REPÚBLICA DE CHILE  
 MINISTERIO DE OBRAS PÚBLICAS  
 DIRECCIÓN GENERAL DE OBRAS PÚBLICAS

REF.: Aprueba Circular Aclaratoria N° 1 de las Bases de Licitación de la obra pública fiscal denominada "Relicitación Concesión Túnel El Melón", a ejecutar por el Sistema de Concesiones.

SANTIAGO, 17 DIC 2015

**I. APRUÉBASE** la Circular Aclaratoria N° 1 de las Bases de Licitación de la obra pública fiscal denominada “Relicitación Concesión Túnel El Melón”, cuyo texto es el siguiente:

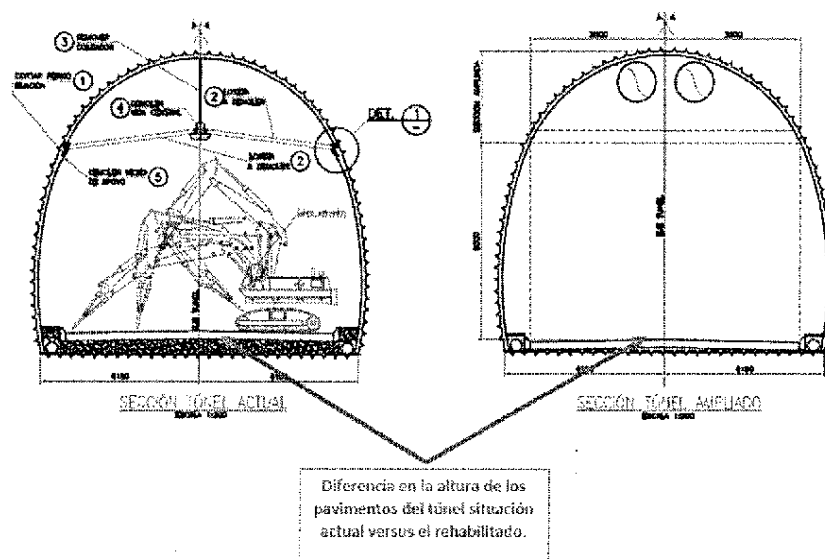
- Pendiente única del 2% (conlleva modificar las cunetas y drenaje del túnel). Solicitamos confirmar que son necesarios todos estos trabajos.

**Respuesta: Remítase a lo establecido en los artículos 1.9.1.1 y 2.3.1 de las Bases de Licitación, modificados mediante las rectificaciones N°10 y N° 43 respectivamente en la presente Circular Aclaratoria, en cuanto la Sociedad Concesionaria deberá elaborar los proyectos de ingeniería de detalle de todas las obras incluidas en las Bases de Licitación, en los Antecedentes Referenciales y/o en los Anteproyectos Alternativos, y construir las obras de conformidad a los proyectos de ingeniería de detalle aprobados por el Inspector Fiscal.**
